Conformité incendie

Résidence «RUBENS»
Quai Churchill, 8
4020 Liège

Rapport de visite

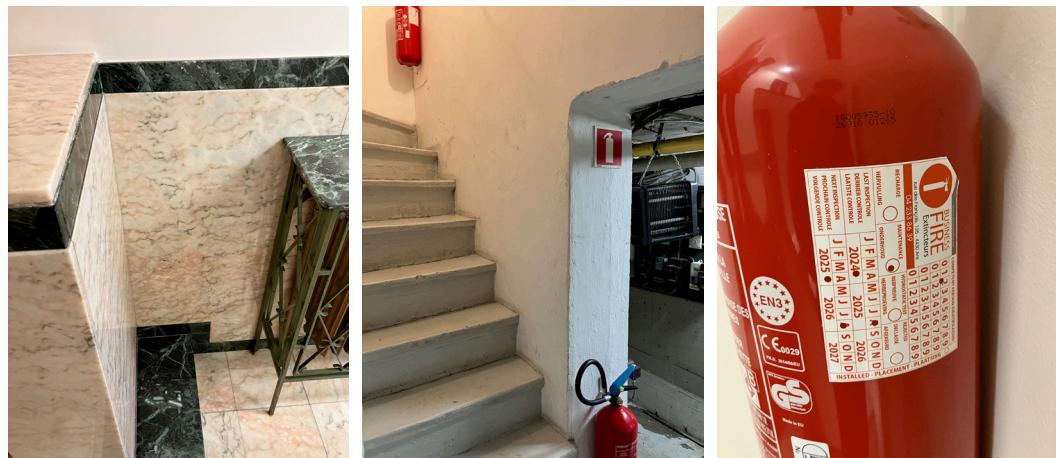
La visite indique que ce point est respecté. On retrouve bien un extincteur sur chaque palier des étages, dans le parking et au sous-sol. En ce qui concerne l'extincteur devant être placé dans le hall d'entrée, sa position devra être revue. Il est actuellement placé derrière la porte d'accès au sous-sol. Il est proposé de placer ce dernier entre le muret et le radiateur du hall. Voir photo ci-dessous. Les contrôles périodiques des appareils sont conformes.

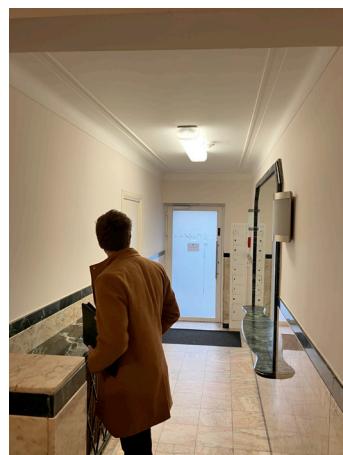
Lors de la visite, des appareils d'éclairages de sécurité ont été observés sur les paliers de tous les étages y compris au rez-de-chaussée dans le hall d'entrée commun. Ces éclairages sont des luminaires ordinaires couplés à la fonction d'éclairage de secours. Une étiquette mentionne leur contrôle périodique dont le dernier a été réalisé en septembre 2024.

Aucun appareil d'éclairage n'est toutefois placé au dessus de la porte d'accès à l'immeuble. Ce point devra être traité.
